杭州西奥电梯有限公司会签章			
西奥图号	XOA2619ACC		
西奥件号	001-002		
确认人	刘子	日期	2022-8-6
共3页	第1页	CA号	CA-D220802

①		1		技术要求增加7条说明		2022.08.16		宁波奥德普电梯部件有限公司 NINGBO AODEPU ELEVATOR COMPONENTS CO., LTD.	
②		2		φ200-6修改为φ150-6,尺寸更改为11					
标记	处数	更改内容		签名	日期	张紧装置			
设计	刘晶	2022.02.21	标准化						
审核	穆俊江	2022.02.21							
工艺			批准	白卫宝	2022.02.21				
				阶段	标记	重量	比例	AX100B012	
							1:2		
				共 1 张		第 1 页

宁波奥德普电梯部件有限公司 NINGBO AODEPU ELEVATOR COMPONENTS CO.,LTD.						尼龙 PA6		弹簧套	
标记	处数	分区	更改文件号	签名	年、月、日										
设计	宋剑	20220809	标准化			阶段标记		重量	比例	X100B00001					
									1:1						
审核															
工艺			批准			共 1 张		第 1 张

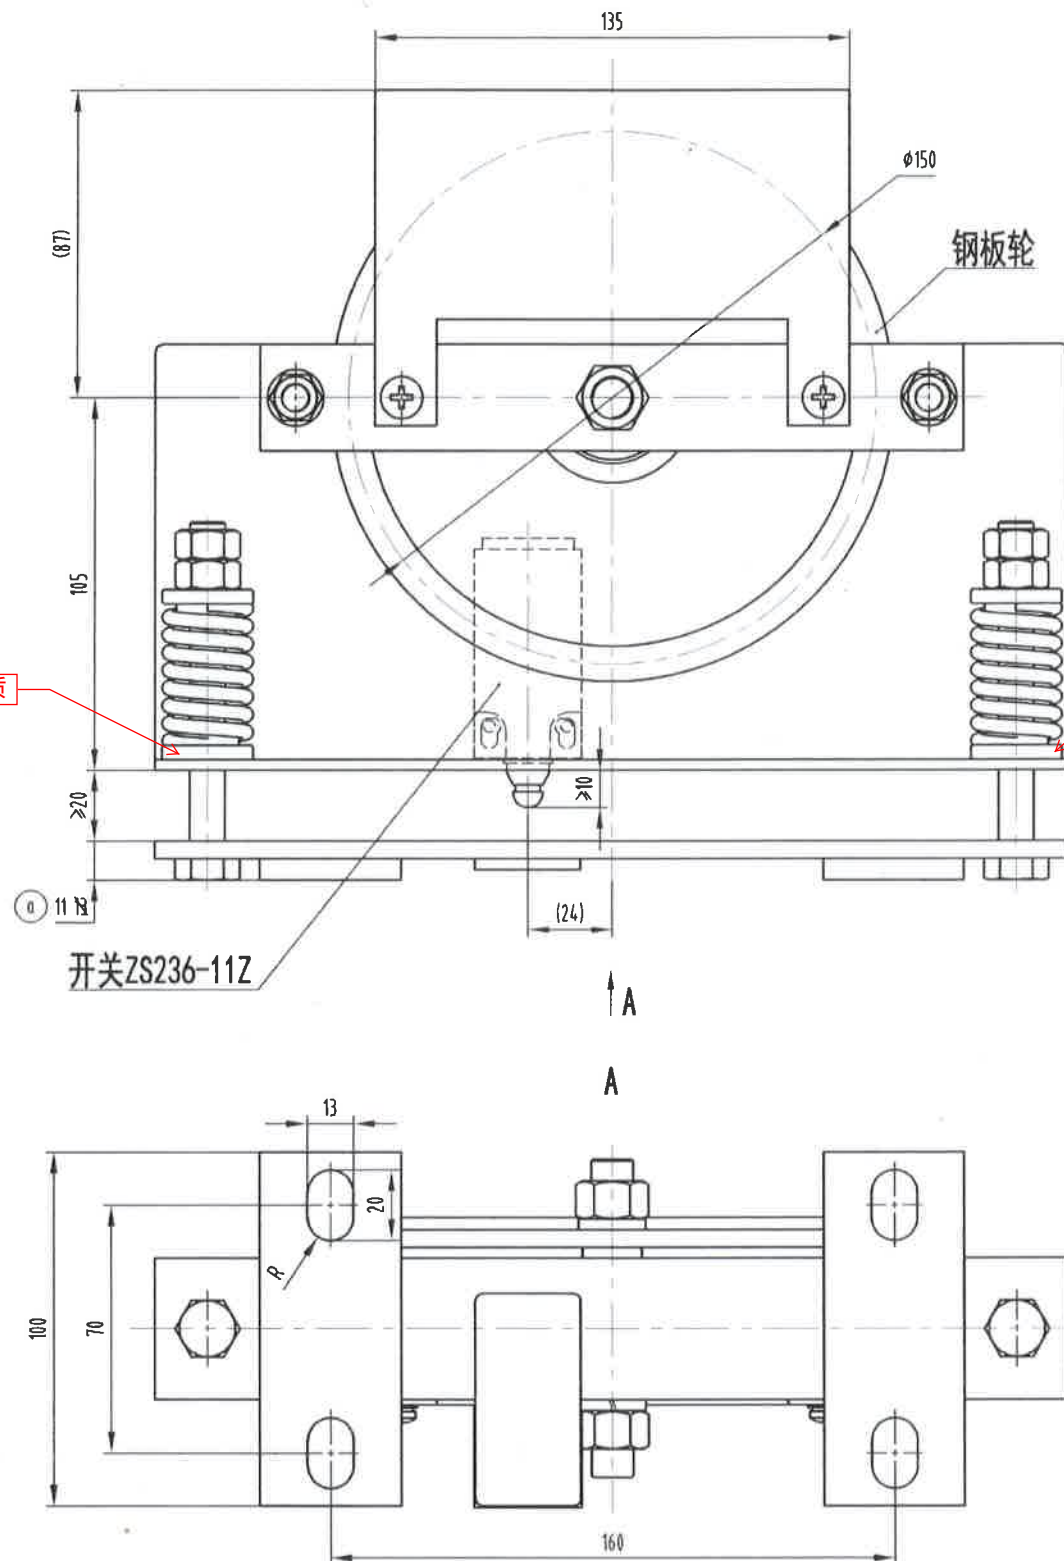
替换为尼龙材质

替换为尼龙材质

- 1 本张紧装置适用于额定速度≤0.4m/s的别墅梯。
- 2 安装于井道底坑，用膨胀螺栓固定于底坑地面或安装架上，要求安装牢固可靠。
- 3 安装完成后要求开关的动作灵活可靠，且绳轮转动灵活无晃动及异响；当限位绳触地前，开关需确保能有效动作。
- 4 建议其间隙距离为≥20mm，其张力值可以满足≥300N(弹性变形系数≥15N/mm)。
- 5 本装置可参照限速器及其安全钳联动装置的布置状态确定位置，张紧装置的弹簧如图示状态保持压缩产生弹力，开关位置根据实际状态调整，要求限位绳触地现象时开关触点必须有效断开。
- 6 绳轮钢板厚度为3mm，轴承为人和轴承，绳轮绳槽内跳动为0.3mm。
- 7 弹簧下方定位套使用尼龙双头导向，安装架配套开孔尺寸φ18.5。

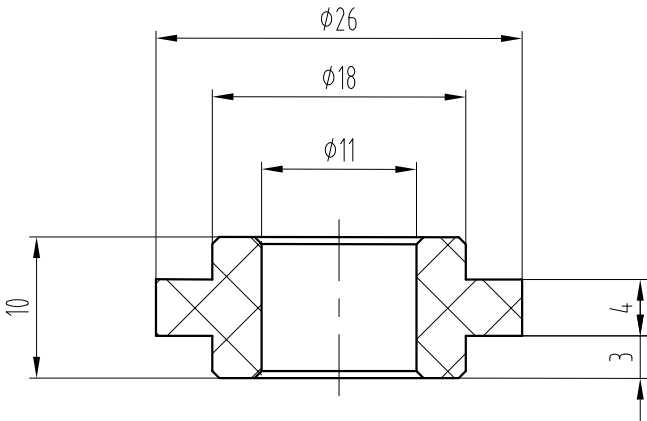
技术说明:
1、未注倒角C0.5;
2、未注明公差按GB/T1184-K、GB/T1804-m执行;
3、外观颜色为白色。
